Änderungen

GRUNDIG

Micro - Transistor - Boy 59

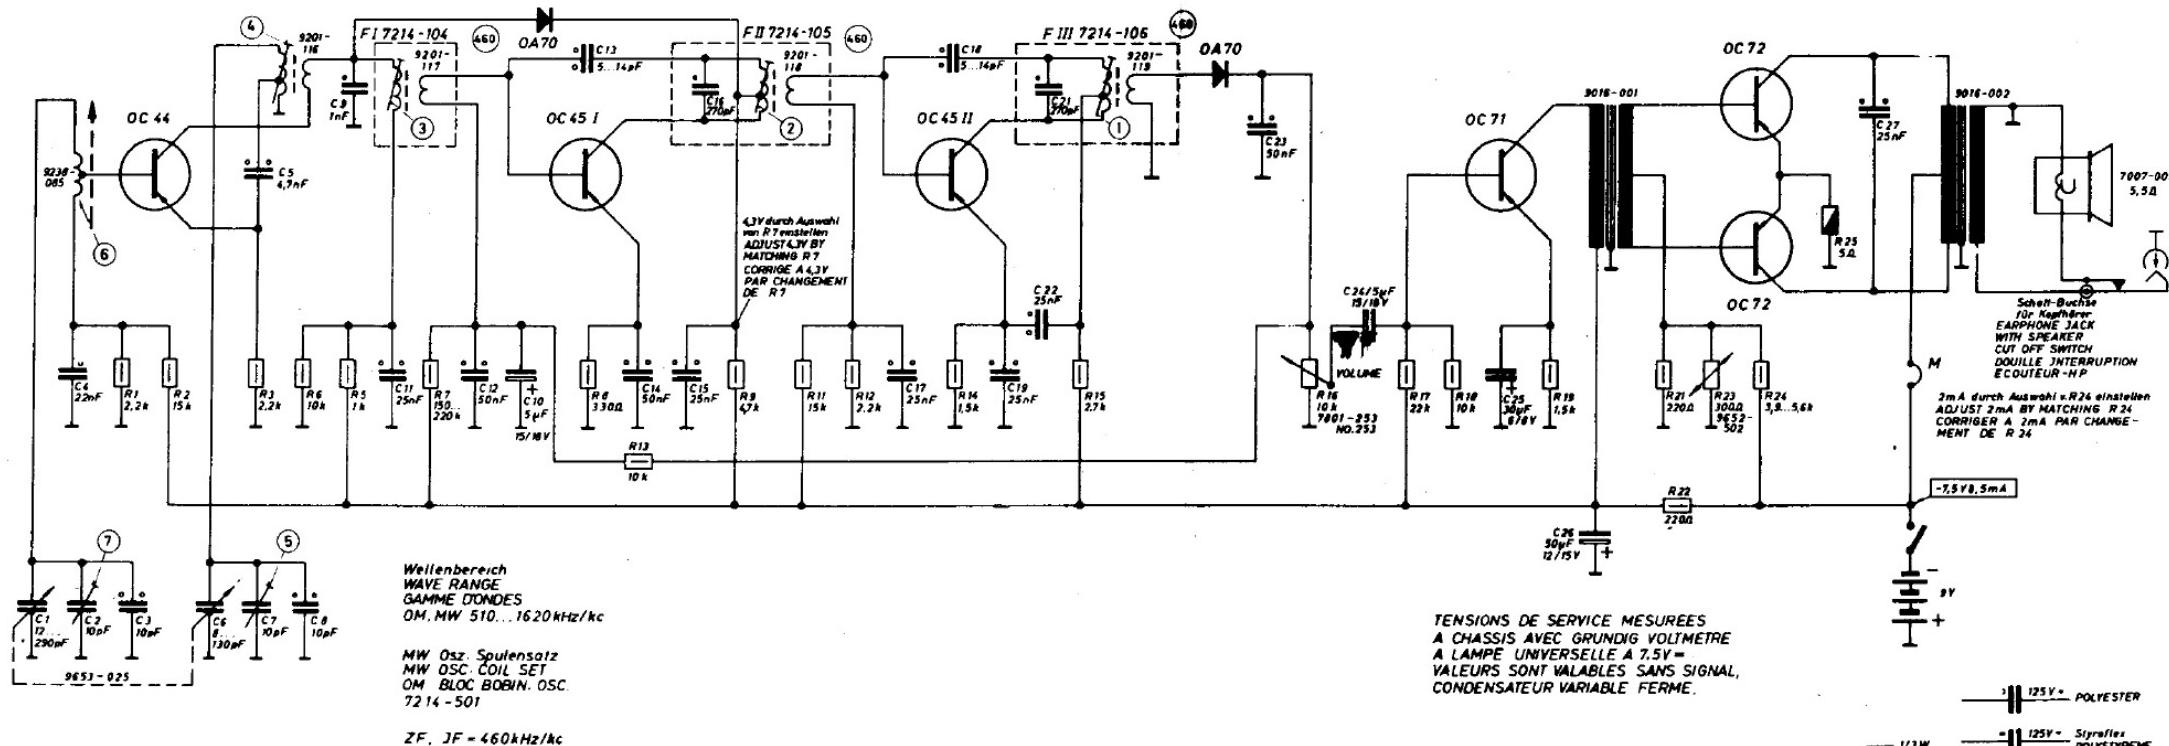
ab Gerät-Nr. 33 260 : R 15 von 2,7 kΩ in 680 Ω
 ab Gerät-Nr. 44 001 : R 21 von 220 Ω in 2,2 kΩ
 R 23 von 300 Ω (9652-502) in 1 kΩ (9652-504)
 R 24 von 3,9 ... 5,6 kΩ in 33 ... 47 kΩ
 (Die Änderungen in der Endstufe bewirken eine Reduzierung des Ruhestroms)
